febiEXAKT

Наконечник рулевой тяги

febi № 22044

ПОДХОДИТ ДЛЯ
AUDI A4, A6, A8 (ср. № 4B0 419 811 E)
VW Passat (ср. № 4B0 419 811 E)
Skoda Superb (ср. № 4B0 419 811 E)

febi № 22044

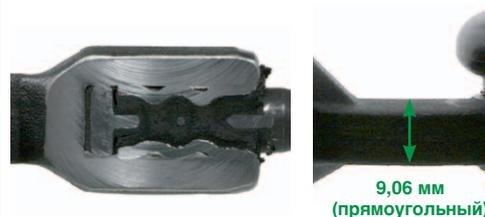
Шарниры наконечников могут вызывать шумы во время эксплуатации.

Преждевременный выход из строя из-за перегрузки шарниров старого образца (ср. № 4B0 419 811 E). Этот вариант был заменен и больше не устанавливается на Audi, VW и Skoda.

febi рекомендует использовать наконечник febi № 22044 (ср. № 8E0 419 811 B)

- больший диаметр шара для увеличения грузоподъемности
- более крепкий корпус
- замена зажимного кольца на шайбу для защиты манжеты

Важно: в корпусе новой версии остается необходимая резиновая вставка, чтобы гарантировать комфортное вождение и предотвратить передачу высокочастотных вибраций на другие детали.
